**Verslag huishoudelijke elektrische installatie op laagspanning en zeer lage spanning****Algemeen:**

Referentie: 005-20260921-01	Datum controle: 21/09/2026
Keurder: 005

Eigenaar:	Onbekend	EAN-code:	541449400001446594
Adres installatie:	Overstraat 90, 3290 - Diest	Nummer teller(s):	1SAG1100960096
		Distributienetbeheerder installatie:	Fluvius
Datum uitvoering installatie: ☐ Vóór 01/10/1981 ☒ Tussen 01/10/1981 en 01/06/2020 ☐ Vanaf 01/06/2020			
Type: ☒ Wooneenheid ☐ Niet-huishoudelijk ☐ PV ☐ Batterij ☐ Laadpaal

☐ 6.4 (Gelijkvormigheidscontrole voor ingebruikname)
☐ 6.4 (Belangrijke wijziging/uitbreiding)
☒ 6.5 (Controlebezoek)
☐ 8.4.1 (Controlebezoek van een oude installatie voor de verzwaring van de aansluiting op het openbaar distributienet)
☐ 8.4.2 (Controlebezoek van een oude installatie bij verkoop)
☐ 8.4.3 (Vrij controlebezoek van een oude installatie)
☒ Afwijkende beschikkingen (Boek 1) toegepast
☐ Herkeuring op het verslag

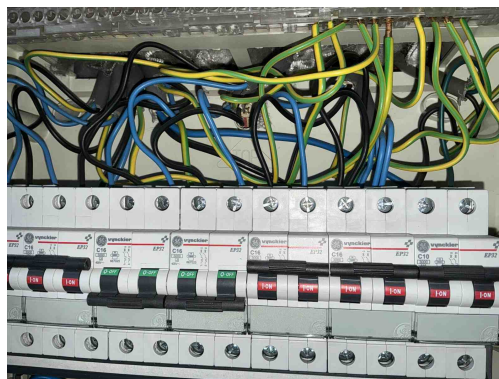
C35 - Er zijn doorverbindingen gemaakt met lusterklemmen; er kon niet aangetoond worden dat deze klemmen geschikt zijn voor de aanwezige spanning, stroom en draadsectie en dat ze "CE" zijn (Boek 1: 1.4.2.1.).

Opmerking: Oa kelder

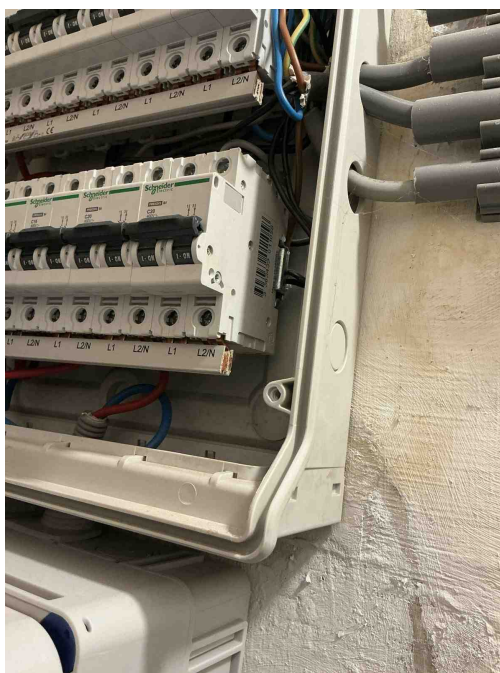
T21 - Het elektrisch materieel is niet geplaatst volgens de voorschriften van de fabrikant/ regels van goed vakmanschap . (Boek 1: 1.4.1.3)

Opmerking: Oa bruggen bord 1, 3 geleiders in C25 (bord 2), Ophangschroeven bord 2 en 3

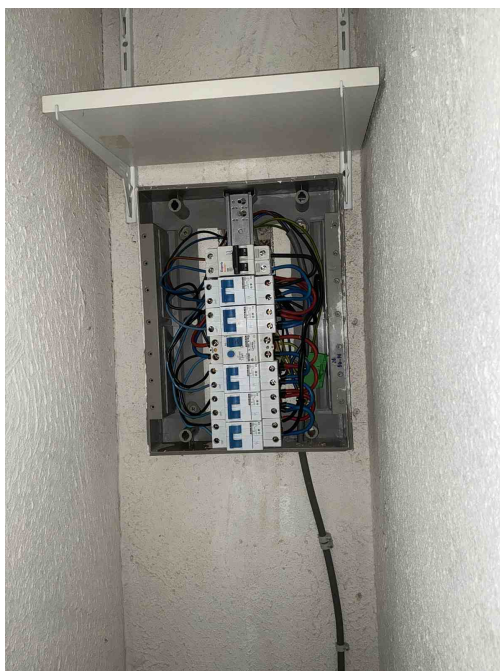
T21 - Het elektrisch materieel is niet geplaatst volgens de voorschriften van de fabrikant/ regels van goed vakmanschap . (Boek 1: 1.4.1.3)

Opmerking: Oa bruggen bord 1, 3 geleiders in C25 (bord 2), Ophangschroeven bord 2 en 3

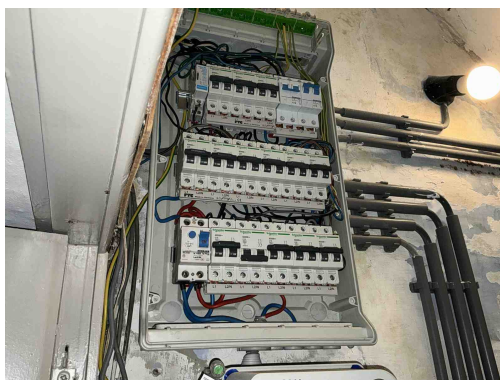
T21 - Het elektrisch materieel is niet geplaatst volgens de voorschriften van de fabrikant/ regels van goed vakmanschap . (Boek 1: 1.4.1.3)

Opmerking: Oa bruggen bord 1, 3 geleiders in C25 (bord 2), Ophangschroeven bord 2 en 3

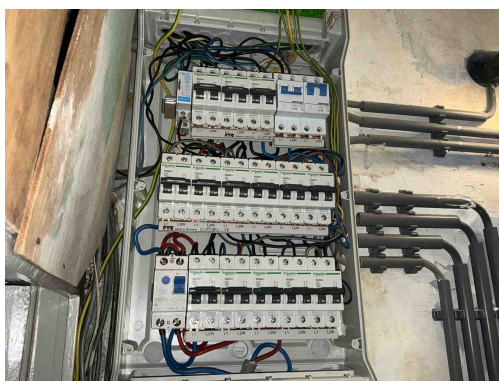
I01 - De waarde van de isolatieweerstand per kring dient tenminste 0,50 Mohm (1000 x Utest) te zijn (Boek 1: 6.4.5.1).

Opmerking: Oa C16

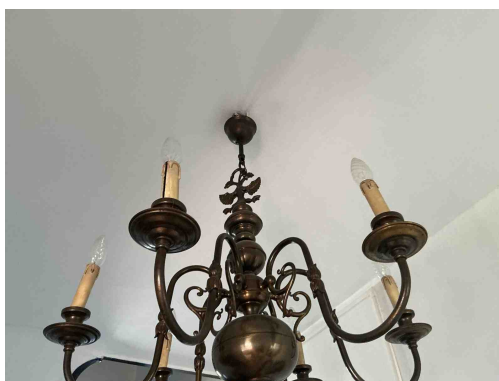
A16 - Er is geen continuïteit van de beschermingsgeleider van de contactdoos (Boek 1: 5.4.3.4).
Opmerking: Oa slpk 2, badkamer 2de, slpk 4

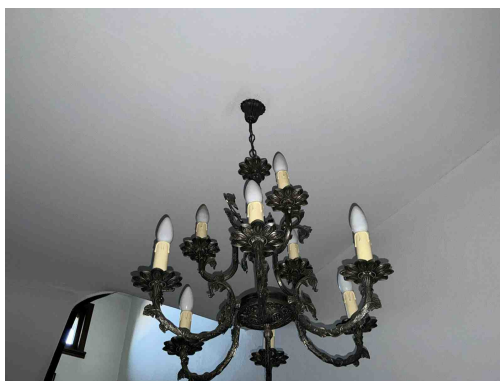
C27 - Het gebruik van geleiders van het type VTLMb (côte-à-côte) is niet toegestaan (Boek 1: 1.4.2.1).

Klasse 0 toestel is niet verbonden met een aangesloten beschermingsgeleider

Opmerking: Oa luster 2de verdiep hal, 1ste verdiep hal

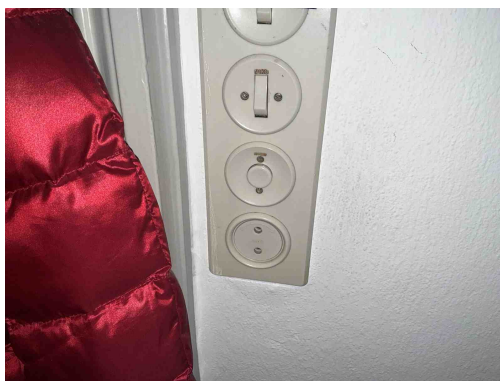
C27 - Het gebruik van geleiders van het type VTLMB (côte-à-côte) is niet toegestaan (Boek 1: 1.4.2.1).
Opmerking: Oa luster 2de verdiep hal, 1ste verdiep hal

Klasse 0 toestel is niet verbonden met een aangesloten beschermingsgeleider
Opmerking: Oa luster 2de verdiep hal, 1ste verdiep hal

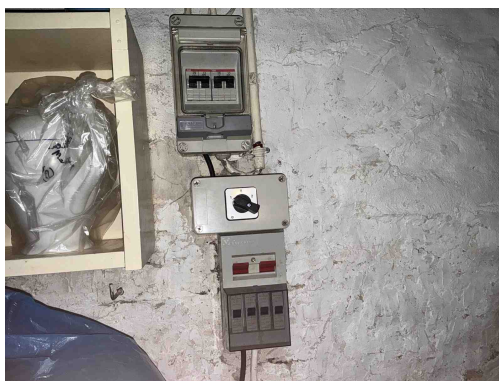
T12 - De contactdozen bezitten geen aangesloten aardingscontact (Boek 1: 4.2.2.3/5.3.5.2).
Opmerking: Oa hal onder

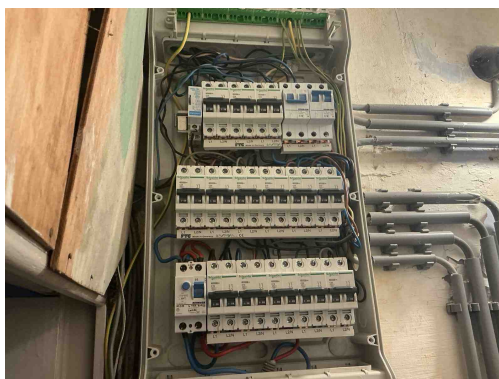
B26 - Het elektrisch bord kon niet gedemonteerd worden (Boek 1: 5.3.5.1).
Opmerking: Oa bord 4 en 5

B30 - De houder van de beveiliging in een huishoudelijke ruimte is niet voorzien van aangepaste kalibreerelementen (Boek1: 5.3.5.5).
Opmerking: Oa bord 5
